Illustrierte Ersatzteilliste (IPL) – Update

365 X-TORQ

KRAFTSTOFFTANK

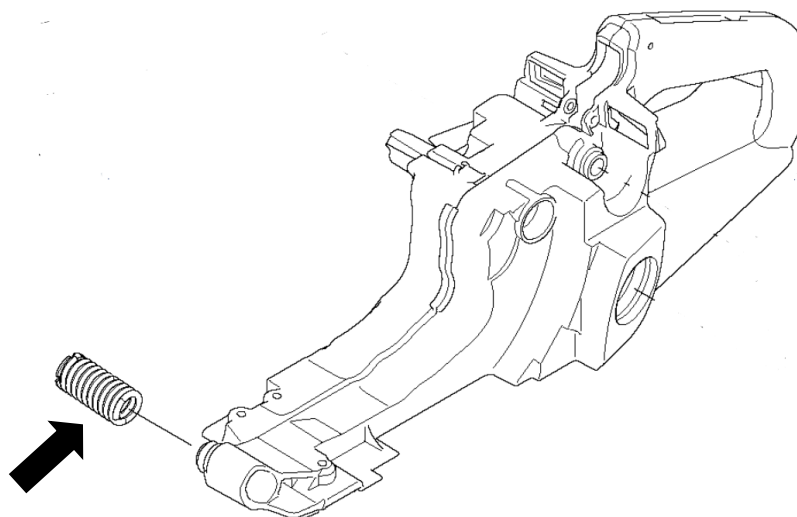
Neuer Vibrationsdämpfer mit geschliffener Oberfläche auf der Metallfeder Der Kunststoffstecker wurde verändert.
Dadurch ist das Gewinde länger, wodurch die Feder im Kunststoffstecker besser festgezogen werden kann.

Grund: Verbesserte Haltbarkeit des Vibrationsdämpfers.

Neue Artikel: Vibrationsdämpfer 503 63 76-03 und 503 63 76-04 (fest)

Titel der Seite	Ref. Nr.	Neue Teilenr.	Name	Exkl. Teilenr.	Anmerkung
KRAFTSTOFFTANK	12	503 63 76-03	VIBRATIONSDÄMPFER	503 63 76-01	Neues Ersatzteil, Standard
	12	503 63 76-04	VIBRATIONSDÄMPFER	503 63 76-02	Neues Ersatzteil, fest
